Depósito de Informe Pericial con sus apéndices (anexos):

Caso número: **2025-0150267**.

Discoteca Jet Set - Investigación del Colapso

Parte 1 – Base Técnica Inconsistente: Demuestra cómo cinco problemas críticos en el informe técnico pericial del gobierno llevaron a conclusiones poco confiables con las cuales no estamos de acuerdo.

Figura 3. Planta estructural del techo elaborada por ONESVIE, ampliada y anotada para mostrar la separación indicada entre las vigas en los ejes H y J. Estos ejes se han extendido a la planta estructural con líneas rojas punteadas.

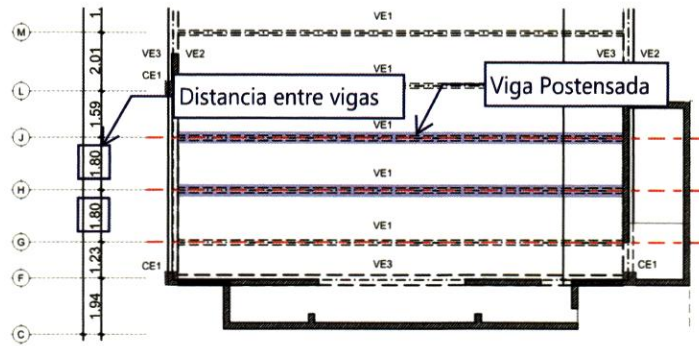
La Figura 2, la cual es una reproducción de la Imagen 28 del informe final del gobierno, muestra la planta de la estructura del techo según lo determinado por la investigación de campo de ONESVIE. La Figura 3, anotada por nosotros, es una ampliación del extremo sur de la Figura 2, que muestra claramente que la separación entre vigas postensadas es de 1.8 metros entre los ejes G y H, así como entre los ejes H y J. El hecho de que se entendía que la separación era generalmente de 1.8 metros se reitera varias veces a lo largo del informe pericial del gobierno, como se muestra en la Figura 4 y la Figura 5, que son reproducciones de imágenes (con algunas anotaciones) del informe pericial del gobierno. Referencias similares a la separación de 1.8 metros también aparecen en las Imágenes 27 y 41 del informe final del gobierno, aunque no las reproducimos aquí.

Figura 6. Ejes de la planta estructural del techo elaborada por ONESVIE superpuestos a la Imagen 41 del informe final del gobierno, lo cual define que el ancho tributario de la viga del eje H es de 1,8 metros.

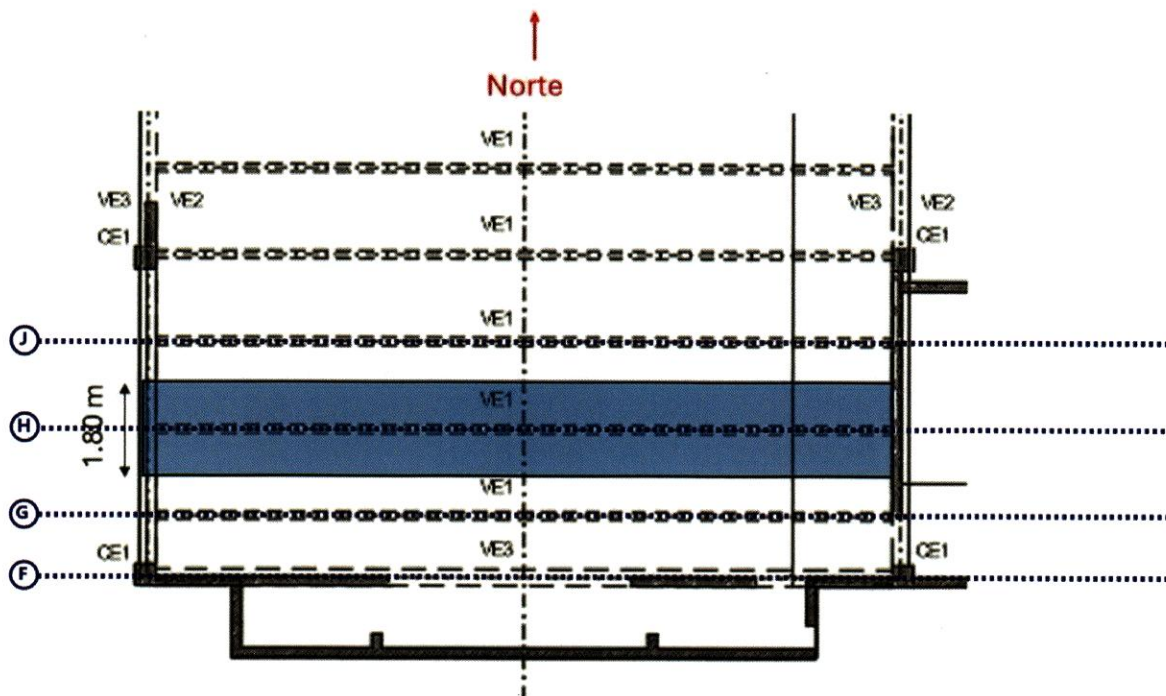
Con esos antecedentes, nos remitimos a la Figura 6, que es una versión reproducida y anotada de la Imagen 41 del informe pericial del gobierno, y a la Figura 7 (B), una captura de pantalla anotada del modelo ETABS del gobierno. A partir del propio diagrama del gobierno en la Figura 6, queda claro que el ancho de la losa del techo apoyada en las vigas postensadas de los ejes H y J era, según la planta del techo de ONESVIE, de 1,8 metros. Sin embargo, el modelo ETABS desarrollado por los expertos del gobierno muestra que modelaron la estructura del techo de tal manera que las vigas a lo largo de los ejes H y J soportaban cada una un ancho tributario de 2,18 metros de techo (Figura 7). **Por lo tanto, su modelo computacional no coincide con las dimensiones establecidas en su propio informe, y asigna anchos tributarios excesivos a las dos vigas que supuestamente estaban más sobrecargadas, generando resultados inexactos.**

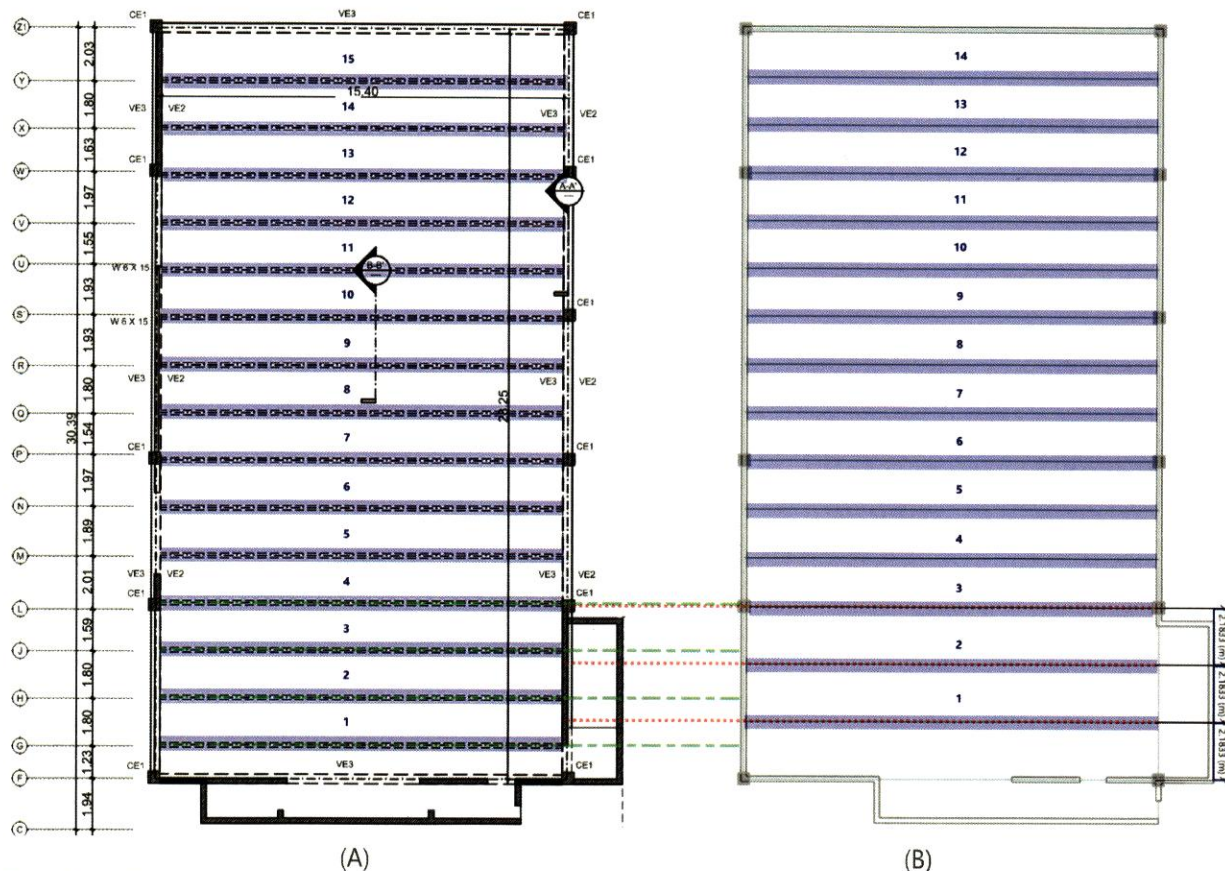
Una diferencia en el número de vigas entre el modelo y la planta estructural del techo. El modelo y el análisis ETABS del gobierno tienen una viga postensada menos de las que, según ONESVIE, soportaban el techo. Específicamente, la imagen (A) de la Figura 7 (la imagen de la izquierda), que es una versión anotada de la planta estructural del techo proporcionada en el informe pericial y que fue adaptada de la Hoja LEV-03 de los planos de ONESVIE, muestra que había 15 vigas postensadas interiores que soportaban el techo principal de la discoteca. Una vista en planta del modelo ETABS del gobierno, sin modificaciones salvo la adición de numeración, muestra que solo se modelaron 14 vigas interiores post

Figura 11. Dibujo isométrico de la hoja LEV-06 del conjunto de planos de ONESVIE, anotado para mostrar la ausencia del diafragma.

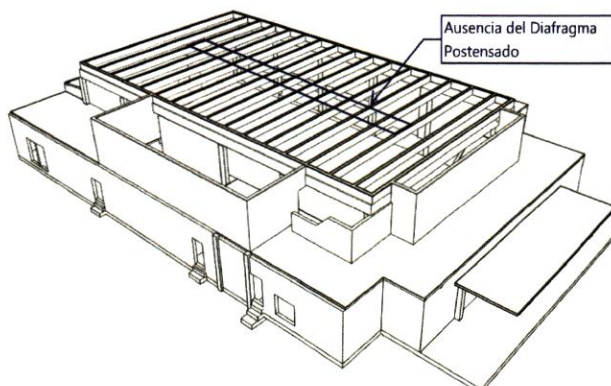
Sin embargo, los expertos del gobierno no consideraron la función estructural del diafragma. El diafragma postensado no se menciona en el informe pericial del gobierno y fue omitido en todos los análisis de los expertos del gobierno (Figura 11, Figura 12 y Figura 13). Como resultado, en el análisis de los expertos del gobierno, las vigas postensadas individuales tenían total libertad para deformarse bajo carga sin ninguna redistribución a las vigas adyacentes. Sin embargo, debido a la acción del diafragma postensado, esta libertad no existía. Como resultado, los expertos del gobierno subestimaron la resistencia de la estructura del techo y concluyeron erróneamente que una viga postensada individual puede fallar en flexión sin capacidad para redistribuir una parte de su carga a las vigas adyacentes. Este error también los llevó a una explicación incorrecta del colapso progresivo, en la que dos vigas podrían fallar independientemente del resto, lo cual, considerando el diafragma y su capacidad de redistribuir carga, es imposible.

Figura 16. (A) Ejes reportados por ONESVIE superpuestos sobre el extremo sur de la imagen del techo de CNN (imagen de la izquierda) junto a (B) una versión adaptada de la Imagen 37 del informe final del gobierno (imagen de la derecha).

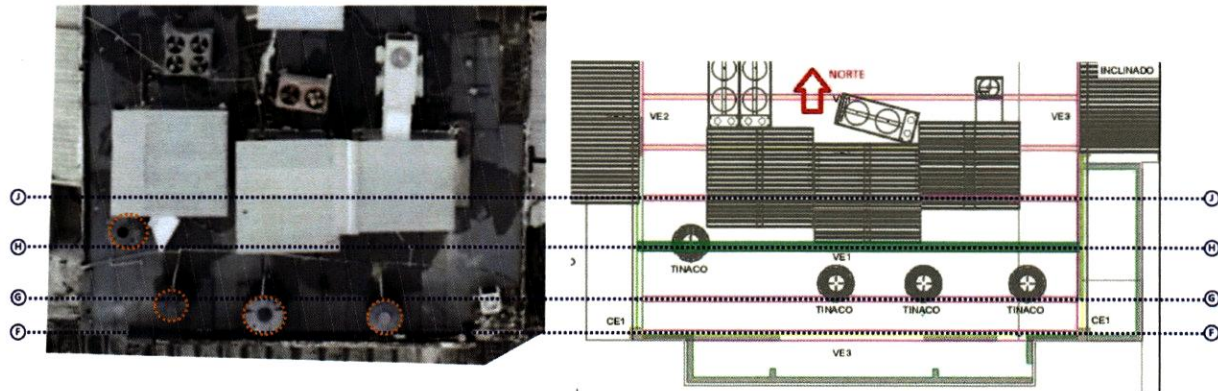
Inconsistencias entre la planta de carga y la realidad. La Figura 16 muestra también la parte sur de la imagen de CNN, pero con los ejes del techo proporcionados por ONESVIE superpuestos sobre ella, para permitir una comparación directa con la «planta» de carga del techo que se muestra en la Imagen 37 del informe final del gobierno. Como se puede ver en la imagen de la izquierda en la Figura 16, según los planos de ONESVIE que sirvieron de base para el análisis de los expertos del gobierno, tres de los tanques estaban apoyados en las vigas de los ejes F y G y difícilmente podrían haber cargado las vigas de los ejes H y J. El cuarto tanque, el que se encuentra más al oeste, está ubicado de tal manera que su carga se repartiría de manera bastante equitativa entre las vigas de los ejes H y J. En cambio, en la planta de carga del techo de los expertos del gobierno (imagen de la derecha en la Figura 16), las ubicaciones de los tanques se desplazaron hacia el noreste a una posición incorrecta. La mayor parte de la carga de los tres tanques ubicados al sur recaerá sobre la viga del eje G, sin que nada de ella recaiga sobre la viga del eje J, y el cuarto tanque está centrado directamente sobre la viga del eje H.

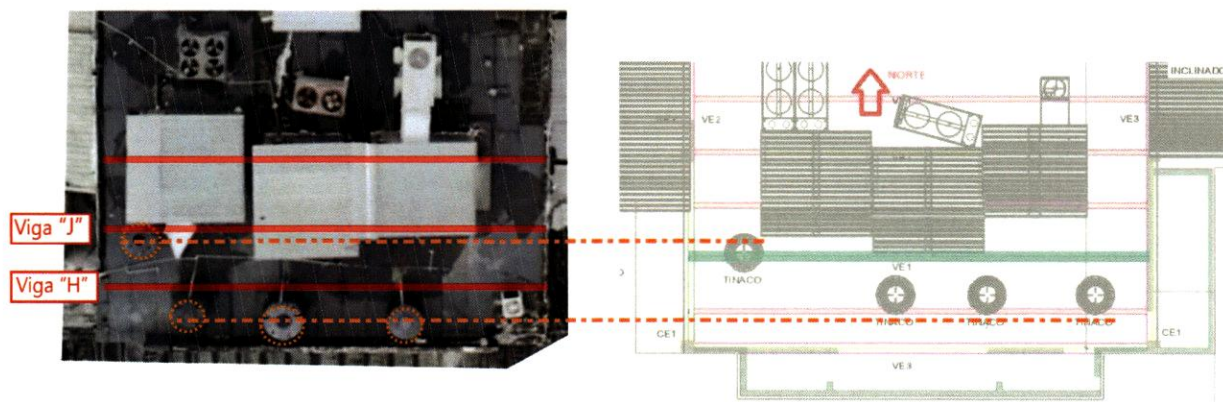
Inconsistencia adicional entre la realidad, la planta de carga y el modelo ETABS. La Figura 17 es similar a la Figura 16, pero superpone las ubicaciones de las vigas del modelo ETABS del gobierno sobre la imagen de CNN, en lugar de las ubicaciones de las vigas indicadas en los informes periciales del gobierno, lo que permite comparar la disposición de los tanques con respecto a las ubicaciones de las vigas en el modelo ETABS del gobierno con las ubicaciones de los tanques representadas en la «planta» de carga del gobierno. Como se discutió en el punto 1 y como se puede ver en la Figura 17, las ubicaciones de las vigas en el modelo ETABS se desvían claramente tanto del plano del techo de ONESVIE como de la planta de carga mostrada en la Imagen 37 del informe final del gobierno, lo cual es otra razón por la que el modelo ETABS sobreestimó la carga sobre las vigas en los ejes H y J. La Figura 17 muestra que la viga postensada en el eje J recibía solo una parte de la carga de un solo tanque, mientras que la viga en el eje H recibía solo la mitad de la carga de tres tanques. El modelo ETABS amplificó la carga sobre estas vigas en relación con las ubicaciones de las vigas en el modelo.

Los análisis en ETABS realizados por el gobierno no utilizaron en realidad la ubicación de los tanques que se muestra en la fotografía aérea del 6 de marzo de 2025, ni tampoco las ubicaciones que se muestran en el diagrama de carga incluido en su informe. Como se muestra en la Figura 18, los expertos del gobierno aplicaron una carga uniforme³ de 0.378 tonf/m² en todo el techo entre los ejes F y L, aplicando en total más de 39 tonf de carga al techo debido solo a los tanques de agua. Aproximadamente 26 tonf de esta carga se aplicaron uniformemente a las vigas en los ejes J y H, lo que equivale a aproximadamente 13 tonf en cada viga. Este es un error significativo, ya que los cálculos manuales del gobierno, que se reproducen parcialmente aquí en la Figura 19, indican que cada tanque pesaba solo 1.935 tonf, con un peso total de los cuatro tanques de 7.7 tonf, lo que representa solo una quinta parte de la carga que se aplicó al modelo ETABS.

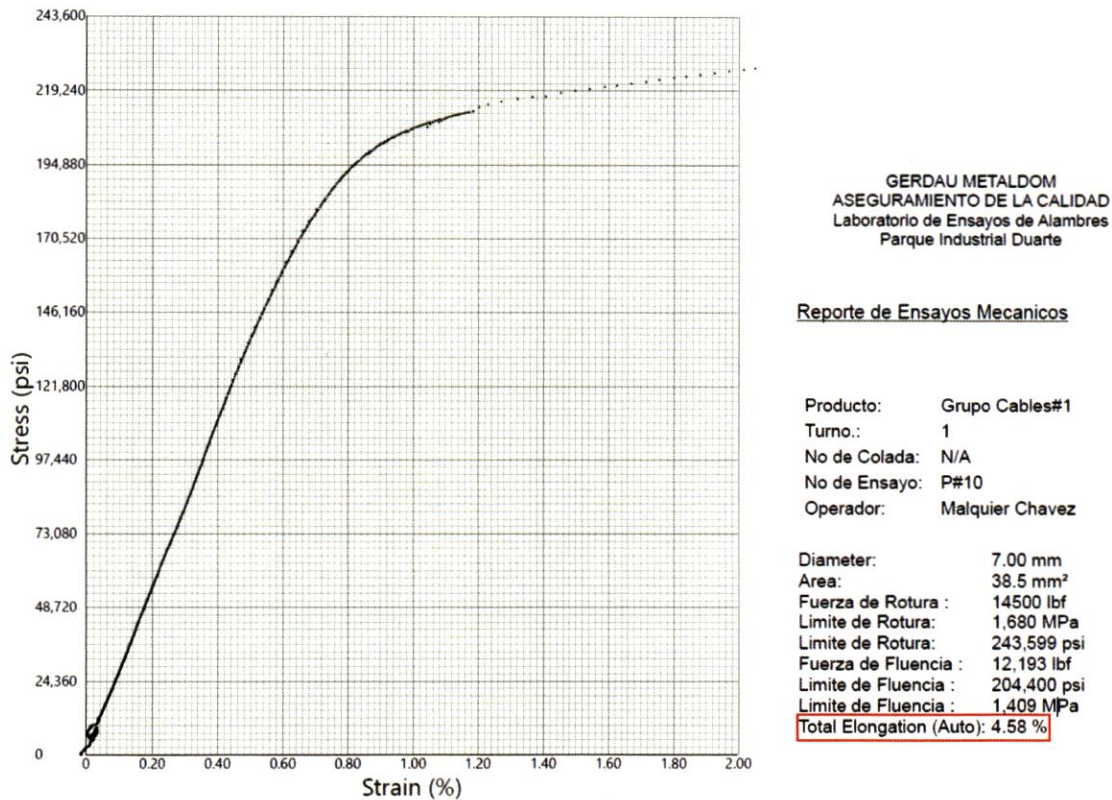
La hoja de datos de las pruebas del gobierno del cable de postensado P#10, que corresponde a los datos experimentales en la Imagen 17 del informe pericial final del gobierno, se presenta aquí en la Figura 25. En la figura, los datos tabulados a la derecha del gráfico contienen la información clave: el cable de tendón se estiró hasta una deformación del 4.58 por ciento, tres veces el límite utilizado en el análisis ELS del gobierno.

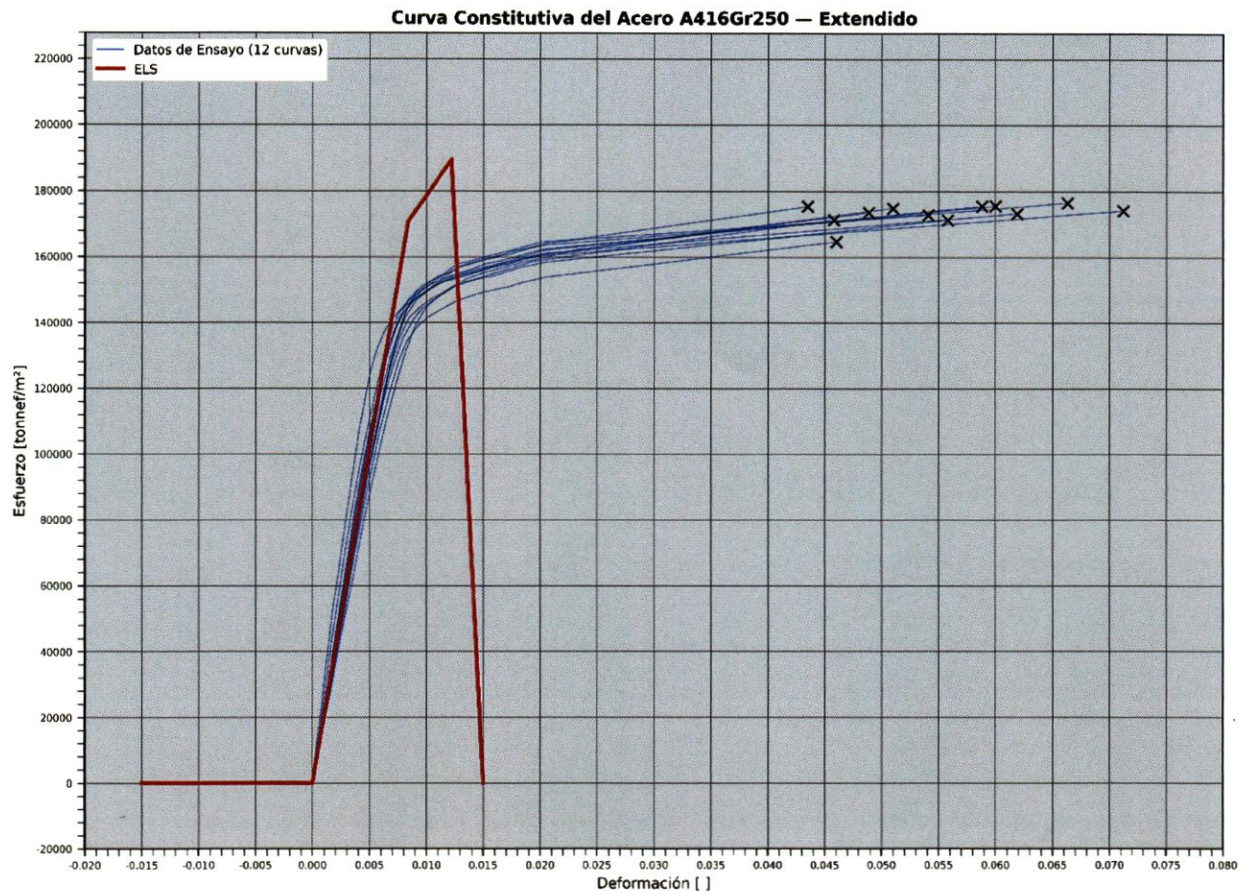
Doce alambres de postensado fueron probados y en la Figura 26 los datos de estos ensayos se grafican y se superponen sobre una recreación de la curva esfuerzo-deformación utilizada en el modelo ELS, pero dibujada a una escala diferente a la de la Figura 24. Dado que los gráficos con los datos de los ensayos estaban truncados, extendimos sus gráficos hasta los puntos finales de los ensayos indicados en los datos tabulados de cada hoja de datos de ensayo. Como se puede ver en la Figura 26, la elongación total alcanzadas por casi todos los alambres de postensado probados fue incluso superior al 4.58 % alcanzado en la prueba número P#10. Las diferencias entre la curva utilizada en el modelo ELS y los resultados de las pruebas son marcadas en lo que respecta a la cantidad de estiramiento que puede ocurrir antes de la falla. A partir de estas curvas, el análisis de colapso ELS utilizó propiedades que representaban al tendón como mucho menos capaz de estirarse antes de romperse de lo que demostraron las pruebas.

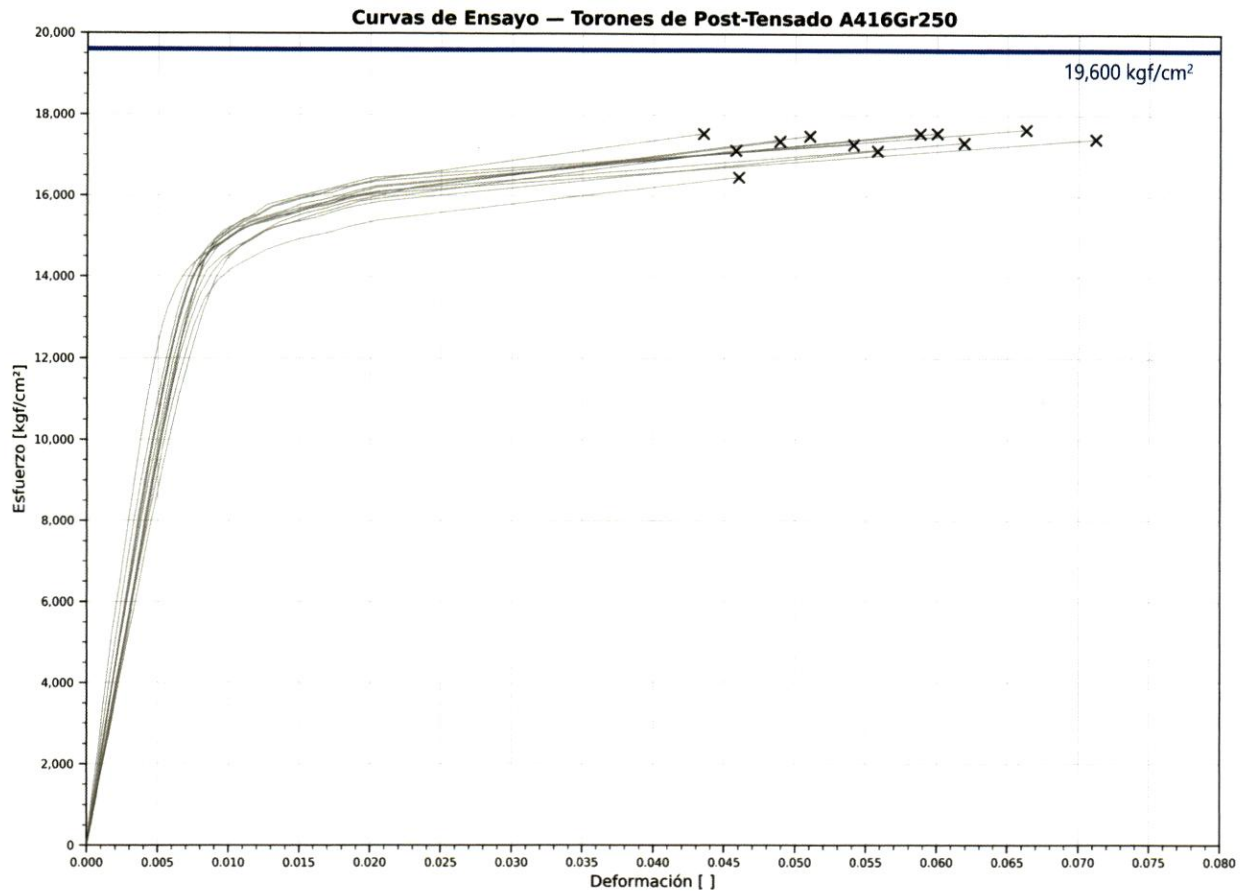
- **Tendón de postensado adherido vs. no adherido:** Los cálculos manuales para cuantificar la resistencia de las vigas postensadas se realizaron suponiendo que el tendón de postensado de la viga es "no adherido". Para simplificar, esto significa que los cálculos manuales asumen que no hay lechada que rellene los espacios vacíos dentro del ducto del tendón de postensado. Sin embargo, en el modelo ETABS, la capacidad de la viga se establece utilizando «análisis de momento-curvatura», un cálculo que asume de manera inherente que los alambres del tendón están perfectamente adheridos. Es decir, hay lechada en el ducto del tendón de postensado. Esto por sí solo constituye una discrepancia importante que invalidaría cualquier comparación entre el análisis de ETABS y los cálculos manuales. Además, los expertos del gobierno realizaron el cálculo manual de forma incorrecta. En los cálculos manuales, el esfuerzo en el tendón utilizado para establecer la capacidad máxima de la viga (aproximadamente 19,600 kgf/cm²) es mucho mayor que el esfuerzo utilizado en el análisis de ETABS (aproximadamente 15,200 kgf/cm²) y el esfuerzo de ruptura último medido de los alambres del tendón (aproximadamente 17,600 kgf/cm²). No es posible alcanzar un esfuerzo en el tendón de postensado que sea mayor que el esfuerzo de ruptura último determinado mediante pruebas de laboratorio, pero eso es precisamente lo que asumen los cálculos manuales (véase la Figura 30).
